Gutachtliche Stellungnahme

Nr. 10-000986-GAS01-A01-0203-de-01 zu
Prüfbericht 101 32799/2 R2

Bauteil
Bezeichnung des Systems **IDEAL 8000**

Gegenstand **Übertragung ermittelter Leistungseigenschaften vom**
System IDEAL 5000 auf das System IDEAL 8000
Profile gem. EN 12608, Klasse B (Wandstärke der Sichtflächen $\geq 2,5$ mm, der nicht sichtbaren Flächen $\geq 2,0$ mm). Das maximale Flügelgewicht des geprüften Probekörpers muss eingehalten werden.

Tabelle 1 Gegenüberstellung geprüfte Ausführung – gutachtlich übertragene Ausführung

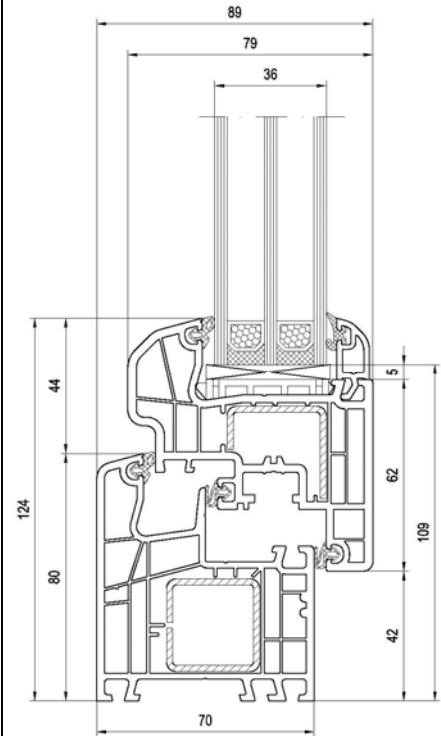
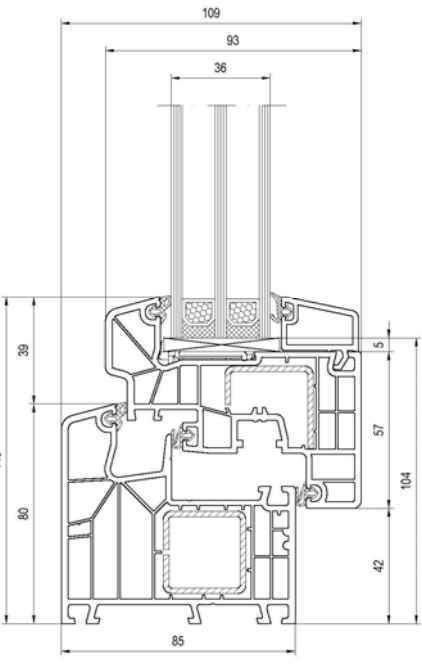
Abweichung	Bautiefe Blendrahmen, Bautiefe Flügelrahmen

Beurteilung	<p>Die entscheidenden Konstruktionsmerkmale sind identisch, insbesondere sind dies die Ausführungen der Dichtungen, der Verglasung und der Entwässerung.</p> <p>Der wesentliche Unterschied liegt in der Bautiefe des Blendrahmens und in der Bautiefe des Flügelrahmens.</p> <p>Systemzeichnungen liegen dem ift Rosenheim vor.</p>
--------------------	---

Tabelle 2 Gegenüberstellung geprüfte Ausführung – gutachtlich übertragene Ausführung

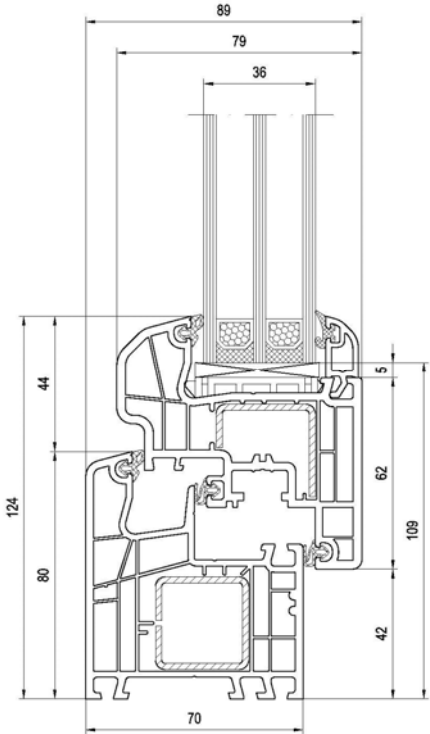
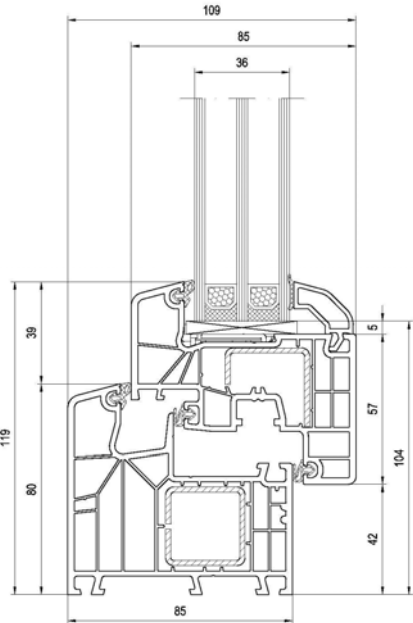
Abweichung	Bautiefe Blendrahmen, Bautiefe Flügelrahmen, äußere Formgebung Flügelrahmen	
Beurteilung	<p>Die entscheidenden Konstruktionsmerkmale sind identisch, insbesondere sind dies die Ausführungen der Dichtungen, der Verglasung und der Entwässerung.</p> <p>Der wesentliche Unterschied liegt in der Bautiefe des Blendrahmens und des Flügelrahmens und der äußeren Formgebung des Flügelrahmens.</p> <p>Systemzeichnungen liegen dem ift Rosenheim vor.</p>
